FORMATO INFORME DE SUPERVISIÓN OBRA PÚBLICA

FECHA INFORME DE SUPERVISIÓN 5/06/2024 PERIODO REPORTADO DEL: 7/05/2024 AL: 5/06/2024
CONTRATO N° 094-00-B-COFAC-BACOF-2023 CONTRATISTA SAFRID INGENIERIA SAS
OBJETO OBRA PÚBLICA PARA EL MANTENIMIENTO, REPARACIÓN Y ADECUACIÓN DE LA INFRAESTRUCTURA DE LAS ZONAS DE SEGURIDAD Y BIENESTAR DEL DEL GRUPO AÉREO DEL CASANARE - GACAS.
FECHA DE INICIO 9/11/2023 FECHA DE TERMINACIÓN 29/02/2024
VALOR INICIAL \$ 1.067.200.499,39 VALOR ADICIONAL (Si aplica) \$ 0,00 VALOR REDUCCIÓN (Si aplica) \$ 81.993,34 VALOR TOTAL \$ 1.067.118.506,05

Asunto: Garantía contrato 094-00-B-COFAC-BACOF-2023

Foto 16: Empozamiento de agua debido a falta de nivelación en piso de piscina

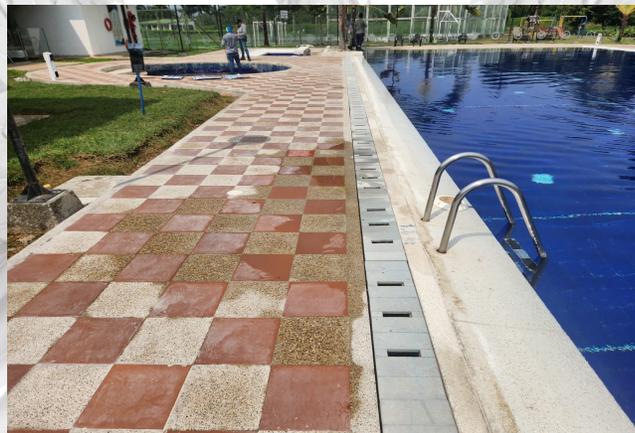
Foto 15: Empozamiento de agua debido a falta de nivelación en piso de piscina

Por lo anterior, haciendo uso de la garantía de este contrato en el amparo Estabilidad y Calidad de la Obra; solicito se intervenga de manera inmediata y se de respuesta a este oficio informando una fecha estimada no superior a 15 días, para el arreglo de mencionadas novedades.
